**REPÚBLICA DE COLOMBIA
SUPERINTENDENCIA DE INDUSTRIA Y COMERCIO**

Oficio N° 15210

Ref. Expediente N° NC2017/0003211

Título de la solicitud: “MÁQUINA DE EXTRACCIÓN DE FIQUE” (Radicado No. NC2017/0003211 del 31 de marzo de 2017).

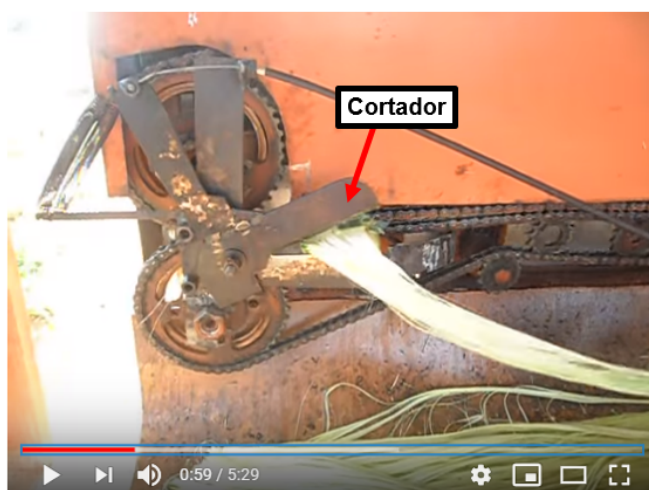
- Reivindicación 2: Se observa en el tiempo 1:54 el módulo alimentador está comprendido por un par de cadenas paralelas de movimiento continuo a través de los piñones y con piñones tensores superior e inferior.

- Reivindicación 3: Se observa en el tiempo 1:32 una cadena paralela que mueve el desfibrador y aspas que desfibran las hojas de fique.

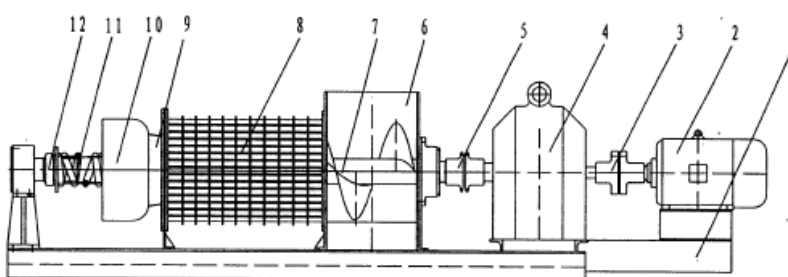
- Reivindicación 4: Se observa en la Figura 1 que el módulo extrusor, está comprendido por un tornillo (7) accionado por un motor (2), una cámara de

extrusión de los jugos y bagazo; orificios (10) de extrusión y unas camisas que recubren el tornillo (6, 8).
